MINISTERIO PARA LA TRANSICIÓN ECOLÓGICA Y EL RETO DEMOGRÁFICO

2424 *Resolución de 12 de enero de 2023, de la Dirección General de Calidad y Evaluación Ambiental, por la que se formula declaración de impacto ambiental del proyecto «Planta fotovoltaica Foque Solar de 134,75 MWp/103,65 MWn y sus infraestructuras de evacuación, en la provincia de Madrid».*

"PLANTA FOTOVOLTAICA FOQUE SOLAR DE 134,75 MWP / 103,65 MWn
Y SUS INFRAESTRUCTURAS DE EVACUACIÓN, EN LA PROVINCIA DE MADRID"

Figura 1: Proyección de la planta fotovoltaica FOQUE SOLAR sobre el Corredor Ecológico Oriental. Fuente: Dirección General de Biodiversidad y Recursos Naturales de la Comunidad de Madrid.

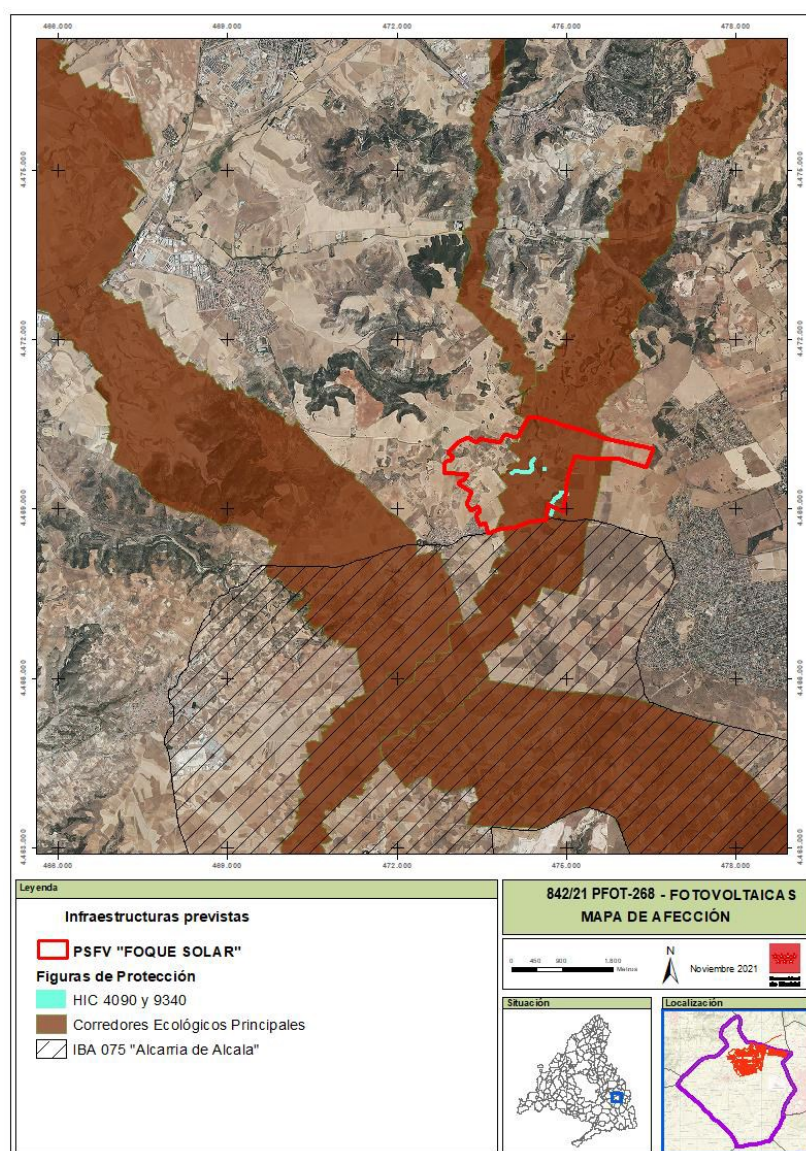
La Dirección General de Biodiversidad y Recursos Naturales de la Comunidad de Madrid informa que al menos 220 ha (de las 323,62 ha de superficie total proyectada) se

encuentran incluidas en el Corredor Ecológico Oriental, uno de los de mayor relevancia para la avifauna esteparia de la Comunidad de Madrid, perteneciente a la Red de Corredores Ecológicos de la Comunidad de Madrid. Las obras y la presencia de vallado podrían afectar a la conexión de áreas de interés para especies esteparias y el tránsito de ciertos mamíferos, considerando un impacto de alta intensidad sobre la fauna. Además, la presencia de la planta fotovoltaica colindante al sur con la IBA 075 «Alcarria de Alcalá», supone un impacto negativo significativo que causaría un repliegue de las especies esteparias y una retracción del límite norte de la IBA con la consiguiente disminución de terreno útil para la pervivencia de la especie. Finalmente, informa que el proyecto se localiza en una zona sensible para la conservación de las aves esteparias según se define en la «Guía metodológica para la valoración de repercusiones de las instalaciones solares sobre especies de avifauna esteparia».

En la siguiente figura se muestra la ubicación de la Planta Foque Solar respecto a los Corredores Ecológicos Principales:

Figura 2: Situación de los parques fotovoltaicos previstos en la zona. Fuente: EsIA

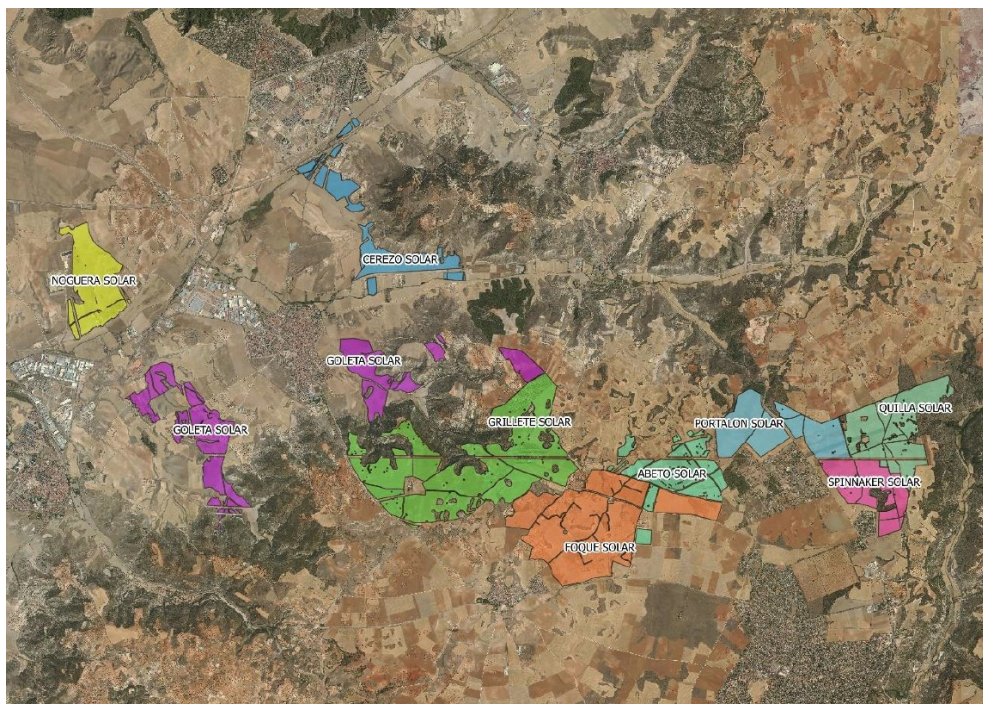
Se han proyectado otras ocho plantas fotovoltaicas en el ámbito de actuación del proyecto a evaluar. En el análisis de sinergias del EsIA elaborado por el promotor se considera que se produce un impacto severo por la pérdida y fragmentación del hábitat pseudo-estepario del que dependen especies tales como la avutarda común (*Otis tarda*), el sisón (*Tetrax tetrax*), el aguilucho cenizo (*Circus pygargus*), la ganga ibérica (*Pterochles alchata*) y la ganga ortega (*Pterochles orientalis*). Siguiendo el principio de cautela y con el objetivo de evitar una pérdida neta de biodiversidad, el promotor identifica un potencial incremento del impacto global ya que se desconocen las afecciones exactas que el conjunto de plantas fotovoltaicas tendrá sobre los HIC y la fauna, identificando el impacto como severo.

En la siguiente figura se muestran los parques fotovoltaicos proyectados en la zona:

La Dirección General de Biodiversidad y Recursos Naturales de la Comunidad de Madrid, en su alegación, informa de forma conjunta «Foque Solar» (objeto de esta evaluación) y las plantas fotovoltaicas colindantes: «Grillete Solar» y «Abeto Solar» y determina que se produce una ocupación y fragmentación de hábitats propios de especies esteparias considerando además que la sucesión de vallados de las plantas fotovoltaicas supone un obstáculo difícilmente franqueable para las poblaciones de zorro

De esta forma, este organismo entiende que se generará un efecto sinérgico negativo de las infraestructuras propuestas, suponiendo una superficie continua de infraestructuras fotovoltaicas de 870,88 ha que provocará un efecto barrera para las especies protegidas del sureste madrileño. Por lo que considera necesario el planteamiento de una alternativa conjunta para las tres plantas fotovoltaicas (Foque Solar, Grillete Solar y Abeto Solar) que tenga en cuenta la minimización del efecto barrera mediante una ubicación que preserve íntegramente los Corredores Ecológicos e IBAS existentes, de forma que pueda asegurarse la preservación de las especies protegidas en este ámbito y su interconexión con los espacios protegidos circundantes. Considerando adecuado, para ello, una reducción drástica o la eliminación total de la planta fotovoltaica Foque Solar.

Figura 3: Solución integral planteada por el promotor. Fuente: Adenda al proyecto.

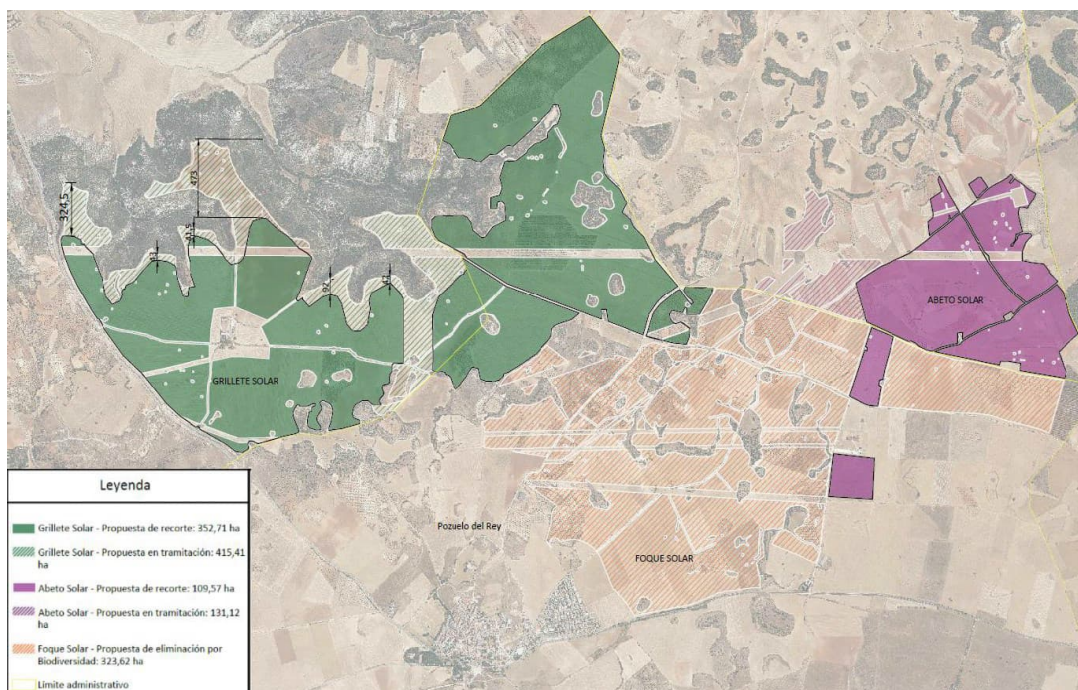
Como contestación a esta solicitud, el promotor, remite una adenda al EsIA (recibida el 2 de noviembre de 2022), en la que propone una solución integral para las plantas del nudo «San Fernando» con el objetivo de disminuir significativamente sus efectos sinérgicos y acumulativos en la cual asume la posible eliminación total de la planta solar fotovoltaica «Foque Solar» así como de parte de las plantas fotovoltaicas «Grillete Solar» y «Abeto Solar», con el objetivo de reducir la afección a especies de fauna catalogada, principalmente avifauna esteparia y reducir la afección a la conectividad global, a los Corredores Ecológicos y a la IBA 075 «Alcarria de Alcalá», tal y como se muestra en la siguiente figura:
